Maanteeameti poolt rajatud Tallinna ringtee äärsete settebasseinide seire ja projektile vastavuse kontroll

Kobras AS ja Maves AS töö nr: 2015-213

TÖÖ NIMETUS:	Maanteeameti poolt rajatud Tallinna ringtee äärsete settebasseinide seire ja projektile vastavuse kontroll
OBJEKTI ASUKOHT:	Harjumaa
TÖÖ EESMÄRK:	Settebasseinide seire ja tehniliste elementide kontroll
TÖÖ LIIK:	Uuring
TÖÖ TELLIJAJ:	Maanteeamet Registrikood 70001490 Pärnu mnt 463a 10916 Tallinn
Kontaktisik:	Rein Kallas Maanteeameti Keskkonnatalituse peaspetsialist Tel 611 9377 rein.kallas@mnt.ee
TÖÖ TÄITJAJ:	Kobras AS Registrikood 10171636 Riia 35, 50410 Tartu Tel 730 0310, faks 730 0315 http://www.kobras.ee
Projektijuht:	Erki Kõnd - projektijuht Tel 730 0310, 5650 8163 erki@kobras.ee
Koostajad:	Erki Kõnd – Kobras AS Tel 730 0310 erki@kobras.ee Mati Salu – Maves AS Tel 518 5395 mati@maves.ee
Konsultandid:	Urmas Uri – Kobras AS Karl Kupits – Maves AS
Kontrollijad:	Reet Lehtla

Foto 3. Killustikuga parandatud kraavi kaldad

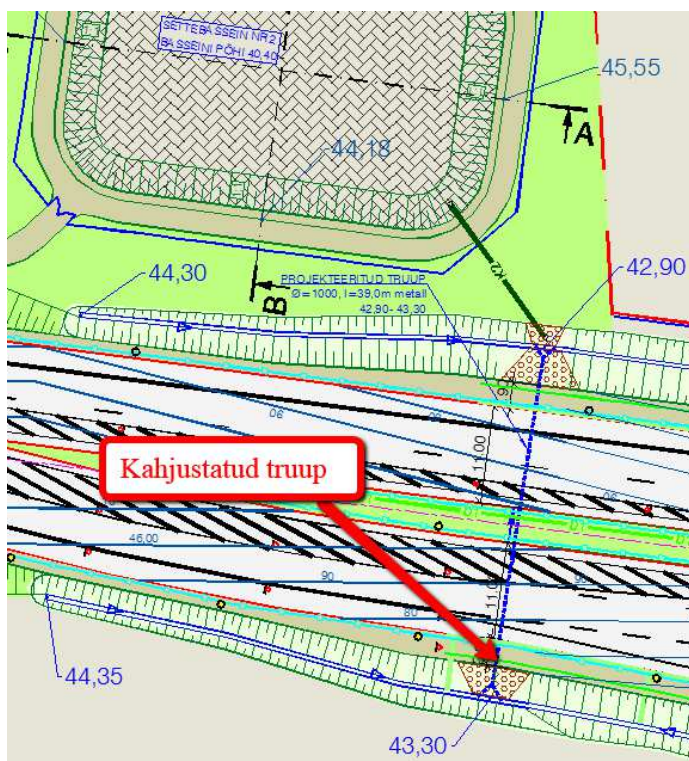
Nõlvade varisemise probleem ei ole lõplikult peatunud ka 2015. aasta sügiseks. Mõningates kohtades on kraavi kaldaid parandatud killustikuga, mis omakorda allavarisemisel kraavis takistusi põhjustab (vt Foto 3).

Foto 6. Truubi sissevoolu ees paiknev settekott

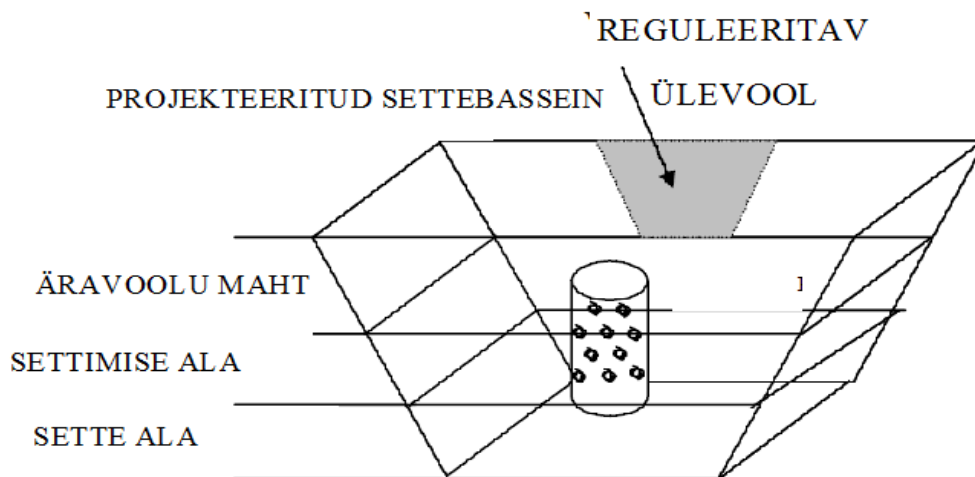
Kurna-Luige sademeveesüsteemide ülevaatusel suuri kahjustusi ei tuvastatud. Positiivse elemendina tuleb välja tuua settebasseinide truupide ees olevad sette kogumise „kotid“, mis täidavad hästi oma ülesannet. Tänu nn settekottidele truubi ees olid truubitorud settest puhtad (vt Foto 6). Samas tuleb kindlasti tagada antud elementide korrapärane puhastamine, sest vastasel juhul uhutakse suurveega settekottidest kogunenud sete edasi ja kasulikud elemendid muutuvad kasutuks. Ühe truubi puhul oli näha, et settekott on täielikult täitunud ning setet kantakse edasi.

Foto 9. Kurna oja kindlustamine erosioonitõkkematiga

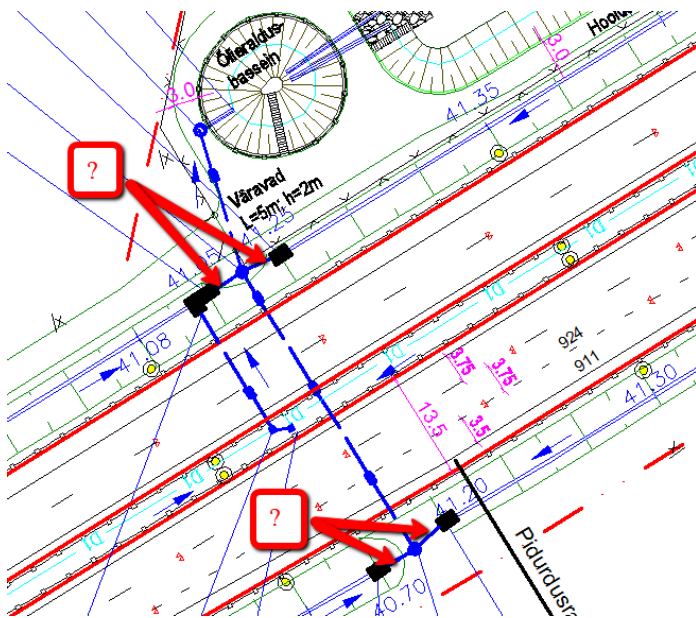
Kurna 1 ja 2 settetiigi vahel paikneb Kurna oja. Nimetatud oja on kindlustatud erosioonitõkkematiga. Jääb arusaamatuks, miks on olnud vajalik erosioonitõkkemati paigaldamine juba murustunud nõlvadele. Kuna antud juhul puudub erosioonitõkkematil korralik kokkupuutepind maapinnaga, on selliselt paigaldatud erosioonitõkkematt pigem kahjulik kui kasulik. Selliste kaasnevate konstruktsioonielementidega nagu seda on nõlvade kindlustamine tuleks käituda siiski vajaduspõhiselt.
